**Odpowiedzi na zapytania do treści SWZ**

dot.: postępowania o udzielenie zamówienia prowadzonego w trybie podstawowym na podstawie art. 275 ust. 1 ustawy z dnia 11 września 2019 r. – Prawo zamówień publicznych (Dz. U. z 2021 r. poz. 1129 z późn. zm.), zwanej dalej „ustawą” pn.: „**Przebudowa drogi gminnej ul. Sosnowej 172548N**”

Dotyczy odpowiedzi na pytanie nr 1.

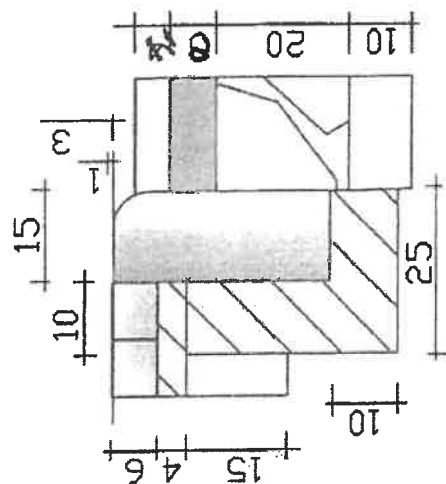
Brak w załączonych dokumentach przetargowych dokumentacji technicznej wraz z przekrojami. Prosimy o uzupełnienie.

**Odp.** Brak w dokumentacji – w załączeniu przekroje szczegółów konstrukcyjnych
